## **Additif 128 : Règlement ONU n° 129**

### **Révision 3 – Amendement 7**

Complément 8 à la série 02 d'amendements – Date d'entrée en vigueur : 5 juin 2023

### **Prescriptions uniformes relatives à l'homologation des systèmes améliorés de retenue pour enfants utilisés à bord des véhicules automobiles**

Figure 1

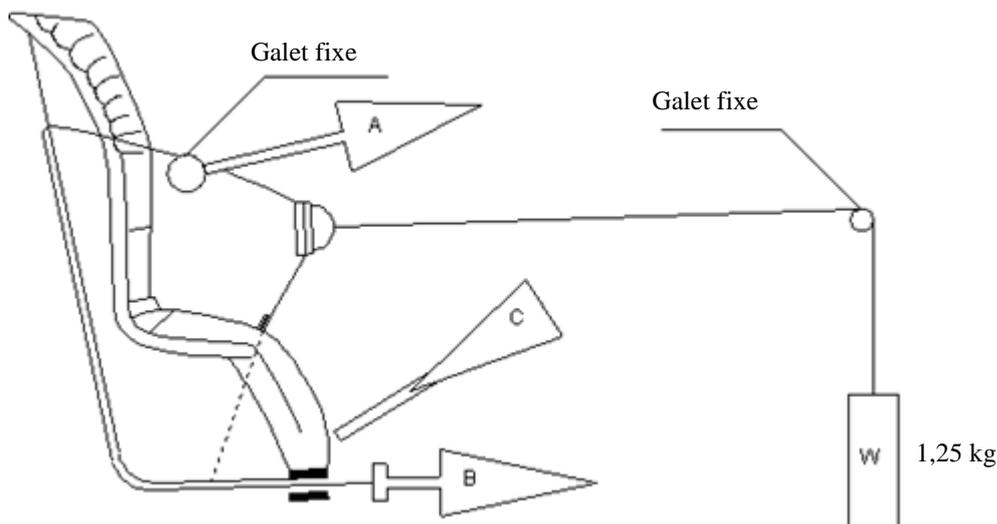
Annexe 15, lire :

1. Conditionnement des tendeurs montés directement sur le système amélioré de retenue pour enfants (fig. 1)
  - 1.1 Mode opératoire
    - 1.1.1 La sangle étant placée dans la position de référence définie au paragraphe 7.2.6.1 du présent Règlement, extraire au moins 50 mm de sangle du harnais intégré en tirant sur l'extrémité libre de la sangle.

- 1.1.2 Fixer l'extrémité tendeur du harnais intégré au dispositif de traction A.
    - 1.1.3 Actionner le tendeur C et extraire au moins 150 mm de sangle dans le harnais intégré. Cette longueur représente la moitié d'un cycle et place le dispositif de traction A dans la position d'extraction maximale de la sangle.

- 1.1.4 Raccorder l'extrémité libre de la sangle au dispositif de traction B.
  - 1.2 Le cycle se compose des phases suivantes :
    - 1.2.1 Tirer la sangle avec le dispositif B sur au moins 150 mm alors que le dispositif A n'exerce pas de tension sur le harnais intégré.

- 1.2.2 Actionner le tendeur (C) et exercer une traction avec le dispositif A alors que le dispositif B n'exerce pas de tension sur l'extrémité libre de la sangle.

- 1.2.3 En fin de course, mettre le tendeur hors fonction.  
1.2.4 Répéter le cycle comme prescrit au paragraphe 6.7.2.7 du présent Règlement.

Figure 2

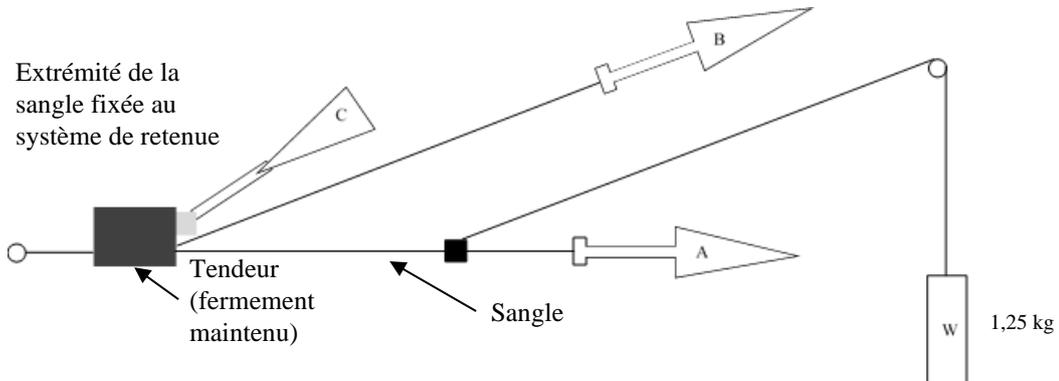
2. Conditionnement des tendeurs montés sur une sangle (non directement montés sur le système amélioré de retenue pour enfants) (fig. 2)
- 2.1 Mode opératoire

- 2.1.1 Fixer fermement le tendeur.
- 2.1.2 La sangle étant placée dans la position de référence définie au paragraphe 7.2.6.2, extraire au moins 50 mm de sangle à travers le tendeur en tirant sur l'extrémité libre de la sangle.

- 2.1.3 Fixer l'extrémité tendeur de la sangle au dispositif de traction A.
- 2.1.4 Actionner le tendeur (C) et extraire au moins 150 mm de sangle à travers le tendeur. Cette longueur représente la moitié d'un cycle et place le dispositif de traction A dans la position d'extraction maximale de la sangle.

- 2.1.5 Raccorder l'extrémité libre de la sangle au dispositif de traction B.
- 2.2 Le cycle se compose des phases suivantes :
- 2.2.1 Tirer la sangle avec le dispositif B sur au moins 150 mm alors que le dispositif A n'exerce pas de tension sur la sangle.

- 2.2.2 Actionner le tendeur (C) et exercer une traction avec le dispositif A alors que le dispositif B n'exerce pas de tension sur l'extrémité libre de la sangle.

- 2.2.3 En fin de course, mettre le tendeur hors fonction.
- 2.2.4 Répéter le cycle comme prescrit au paragraphe 6.7.2.7 du présent Règlement. ».
